Uniwersytet Rzeszowski
Al. Rejtana 16 C
35-959 Rzeszów

WYJAŚNIENIA TREŚCI SIWZ NR 1 z dnia 24.07.2020 r.

Dotyczy postępowania ZP/UR/112/2020 pt.: „ROZBUDOWA, NADBUDOWA I MODERNIZACJA CZĘŚCI B BUDYNKU GŁÓWNEGO A1 UNIwersYTETU RZESZOWSKIEGO PRZY UI. REJTANA 16C W RZESZOWIE WRAZ Z PRZEBUDOWĄ ISTNIEJĄCEJ ZEWNĘTRZNEJ INFRASTRUKTURY TECHNICZNEJ”

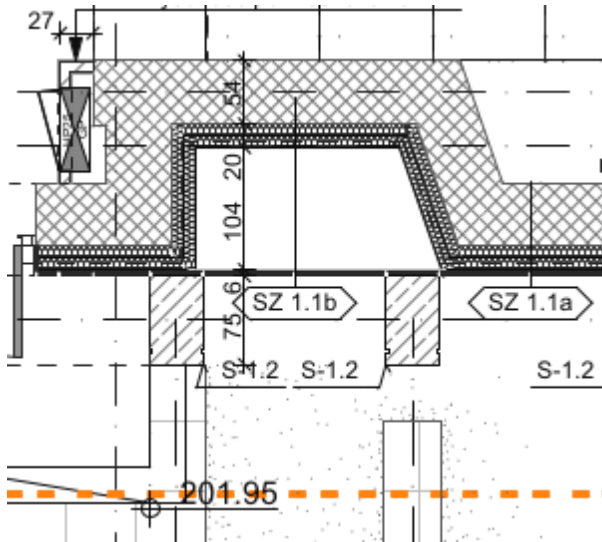
2. W obrębie nowo powstałego szybu windowego należy wykonać otwór w stropie który wykonany jest z płyt kanałowych, proszę o przesłanie inwentaryzacji istniejących płyt w tym obszarze.

Ze względu na charakter budynku i jego ciągłe funkcjonowanie w okresie poprzedzającym rozpoczęcie robót budowlanych, wykonanie odkrywek i sporządzenie inwentaryzacji konstrukcji stropu (m.in. określenie rozłożenia płyt kanałowych) nie było możliwe. Zamawiający nie dysponuje dokumentacją archiwalną tej części budynku.
